Opinia Nr 008413

Pracowników przeprowadzonych oględzin - ekspertyzy urządzeń grzewczo-kominowych

w budynku przy ul. Komuny Paryskiej nr 5/7 w Wałbrzychu

B.O.K. Białe Kamienie

SKICZ ORIENTACYJNY

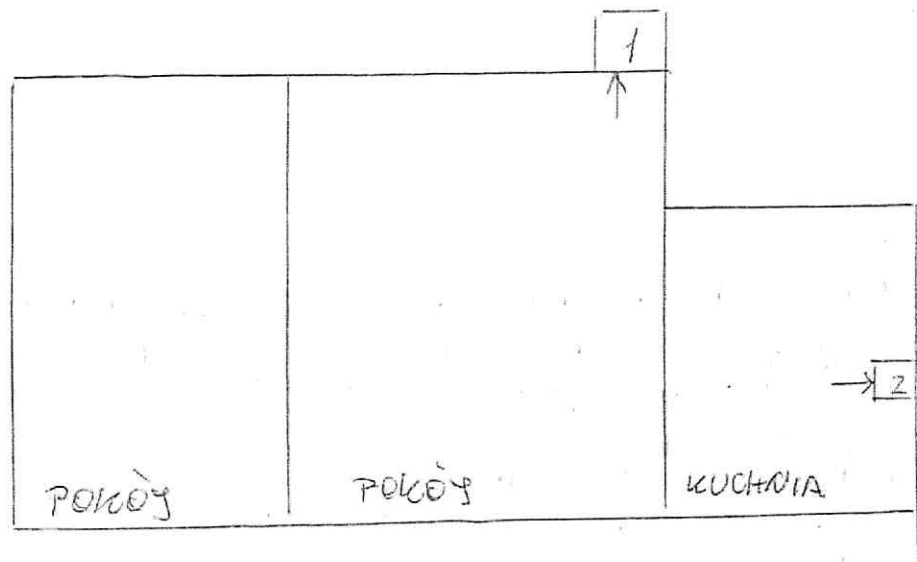
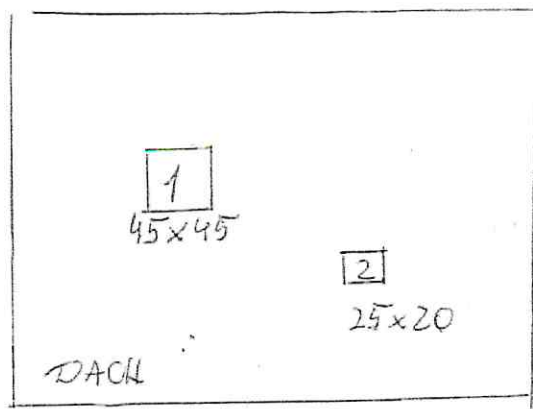
1. Przewód kominowy w 1 (45x45cm) może być przeznaczony dla pieca pokojowego a przewód w 2 dla pieca kuchennego.
2. Wentylację mechaniczną kodami wpisać wg obowiązujących przepisów.
3. Dla prawidłowego działania urządzeń grzewczo-kominowych zapewnić napływ powietrza z zewnętrz poprzez urządzenia nawiewne.
